Forslag til detaljregulering for Nymo, Vikkilen - uttalelser med plan og landbruks og forslagstillers kommentarer

Høringsuttalelser med kommentarer

Planforslaget ble sendt på høring og lagt ut til offentlig ettersyn i perioden 12. desember 2025 til 30. januar 2026. Det kom inn 17 uttalelser:

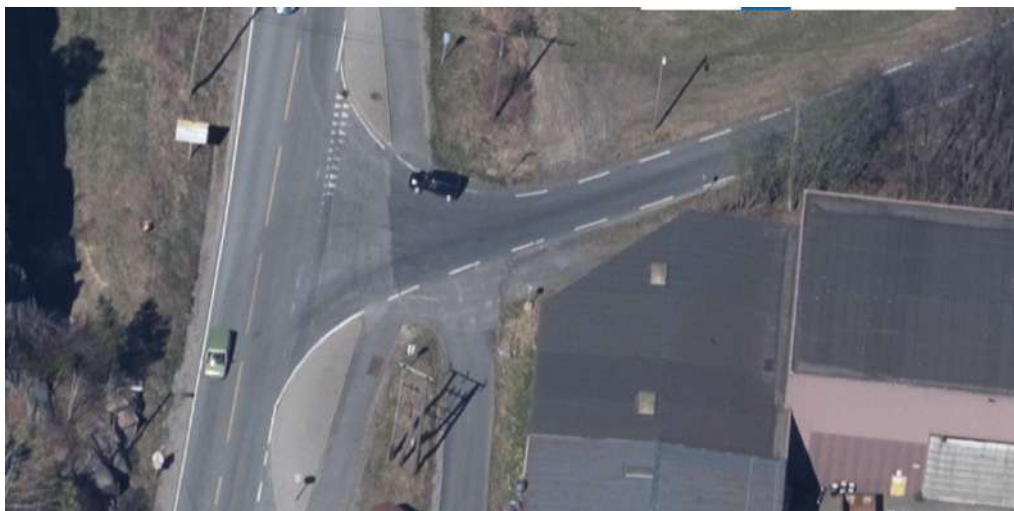
- Byggeforbudsonen er blitt mindre i planforslaget og viser til at det kan etableres nye tiltak nærmere fylkesvegen. Denne sonen skal ivareta hensyn knyttet til drift, vedlikehold, framtidig utvikling med mer langs vegnettet. Byggegrensen i planforslaget er lagt i plangrensen. I gjeldene reguleringsplan ligger den i vegglivet. Det vil si at foreslåtte byggegrense ligger ~11-17 meter fra vegmidte på fylkesveg 420, mens den i gjeldene plan ligger den langs bygget, dvs. ~23-27 meter fra vegmidte.

Det er usikkerhet knyttet til oppbygging av veg og vi mener at det er risiko knyttet til at andre kan grave/ bygge i skråning mot fylkesvegen og/ eller nært denne. Vi mener derfor at byggegrense langs fylkesveg 420 som et minimum må videreføres slik det er vist i gjeldene plan. Byggegrense langs fv3620 må legges minst 15 meter fra vegmidte.

Fylkeskommunedirektøren mener at det ikke er tatt tilstrekkelig hensyn til fylkesvegnettet og forutsetter byggegrensen på plan endres.

Samferdsel: Byggegrense langs fylkesveg 420 må videreføres som i gjeldene plan. Byggegrense langs fv. 3620 må legges minst 15 meter fra veimidt. Avkjørsel/ kryss mot Hesnesveien må stenges. Gang- sykkelveg ved kryss skal legges 5 meter inn fra vegkant i kryssområder. Regulant har regulert det inn, men det er ikke tydeliggjort når dette skal være opparbeidet.
